ON.III.342/18/2010

ODPOWIEDŹ NA ZAPYTANIE

dot. przetargu: Budowa przystani żeglarskiej w Białej Górze w ramach realizacji partnerskiego projektu pn. „Pętla żuławska – rozwój turystyki wodnej. Etap I”.

Temat: ŚLUZA W BIAŁEJ GÓRZE – dz. nr 271, 272, 198/6, 123/3
 Rodz. opr.: DOKUMENTACJA GEOTECHNICZNA
 Treść: PRZEKROJE GEOTECHNICZNE II-III

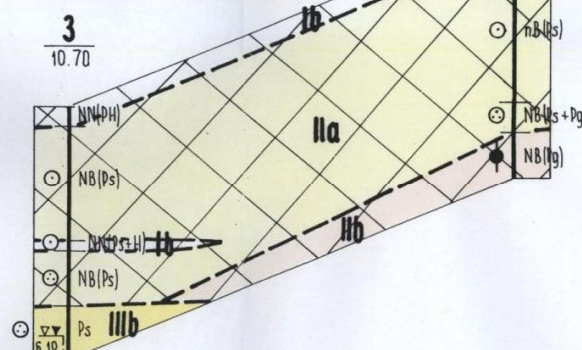
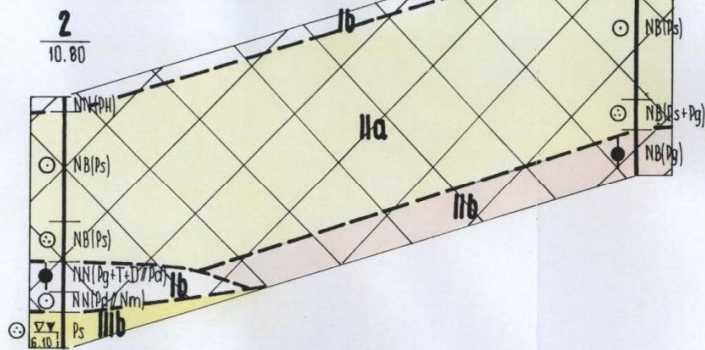
1. Czy były wykonane badania geologiczne do projektu. Szczególni dotyczy to montażu przepompowni i separatora. Dna tych urządzeń są zaprojektowane 2,3 m poniżej średniego poziomu wody w rzece Nogat.
Jeżeli będą pokłady gruntu niespoistego (torfy) na rzędnej posadowienia Separatora i przepompowni + 4,2 m przy średnim poziomie wody w rzece Nogat 6,5 m należy zastosować inną metodę montażu niż w projekcie i kosztorysie. Odwodnienie wykopów może okazać się niemożliwe.
2. Wg profili kanalizacji i wodociągu, sieci te miejscami są również zaprojektowane poniżej średniego poziomu wody w rzece Nogat a technologie wykonania należy również zastosować w pkt. 1.
3. Na rys. 7 branży sanitarnej są podane błędne rzędne.

1. Badania zostały wykonane w załączeniu poniżej zamieszczono przekroje poprzeczne gruntów. Przekrój wykonany w miejscu odwiertu nr 1 obrazuje sąsiedztwo planowanej lokalizacji separatora i przepompowni.
2. Z badań odzwierciedlających stan gruntu dla kanalizacji i wodociągu wynika jednocześnie jaką technologię należy zastosować przy budowie wymienionych sieci na danym rodzaju gruntu.
3. Wykonawca winien zastosować rzędne podane na rys 4, na którym prawidłowo została określona rzędna dla przepompowni i studni D18.
